Estudo de Impacto de Vizinhaça (EIV)

PARECER 031/2026 – CEIV
COMISSÃO PERMANENTE DE ANÁLISE DE ESTUDO DE IMPACTO DE VIZINHANÇA
(CEIV)

Processo Administrativo nº: 27.159/2026 (1DOC)

Projeto: Residencial Mirante do Estaleirinho

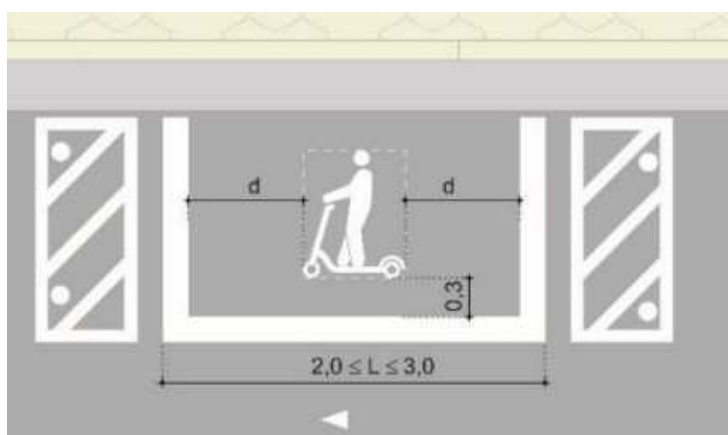
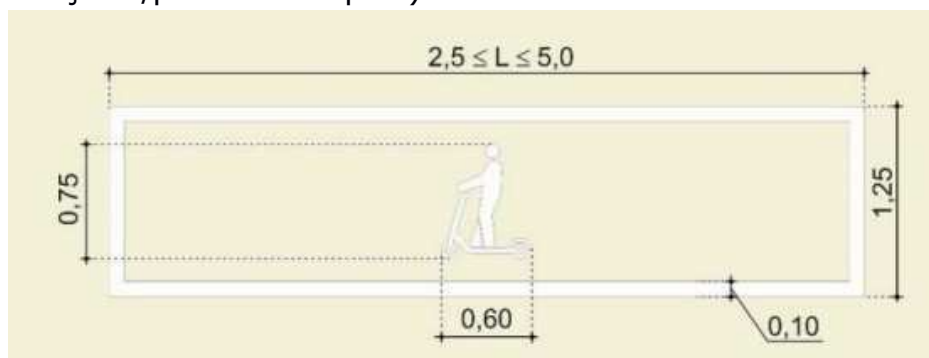
43. Com relação ao PROJETO ARQUITETÔNICO:

I) Quanto aos acessos:

- Cotar o comprimento do rebaixo de meio-fio e a largura das rampas nas curvaturas;
- Explanar sobre como os veículos de utilidade pública, especialmente o de socorro de incêndio e salvamento, os de ambulância e os caminhões de lixo acessarão o empreendimento. Como serão os acessos desses veículos citados ao empreendimento, quando e se necessitarem?;
- Assinar as pranchas;

2ª consideração CEIV: Atendido/Explicado, incluir/manter no EIV final;
